Nová doska plošného spoja elektrického videovrátnika KARAT s označením "N"

4FN23106/N

4FN23107/N

Nové prvky na doske plošného spoja elektrického videovrátnika KARAT s označením "N" - 4FN23106/N, 4FN23107/N

"N" DOSKA PLOŠNÉHO SPOJA (DPS)
4FN21306/N, 07/N

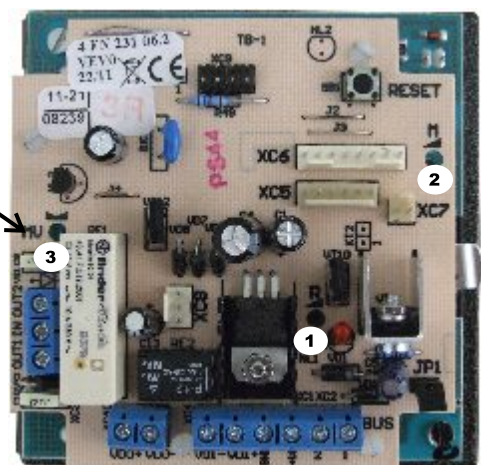
Rozdiel oproti starším modulom je v spracovaní audiosignálu tak, aby nedochádzalo k akustickej väzbe medzi reproduktorom a mikrofónom vrátnika.

Trimer reproduktora (R) a mikrofónu (M) je na "N" DPS umiestnený medzi zámkom a mikrofónom pri pohľade z boku od zámku.

- ❶ trimer reproduktora (R)
- ❷ trimer mikrofónu (M)
- ❸ trimer miestnej väzby (MV)
Trimer MV je osadený na DPS len u starších modulov 4FN23106, 07
- ❹ reproduktor
Nový typ reproduktora na "N" moduloch nie je viditeľný. Je umiestnený z vnútornej strany spodnej DPS. U starších modulov 4FN23106, 07 je viditeľný medzi vrchnou a spodnou DPS.

Potlač na hornej DPS modulu EVV "N" s označením reproduktor (R), mikrofón (M) a miestna väzba (MV) nie je aktuálna.

U starších typov EVV sú trimpre s označením reproduktor (R), mikrofón (M) a miestna väzba (MV) prístupné cez vrchnú DPS.
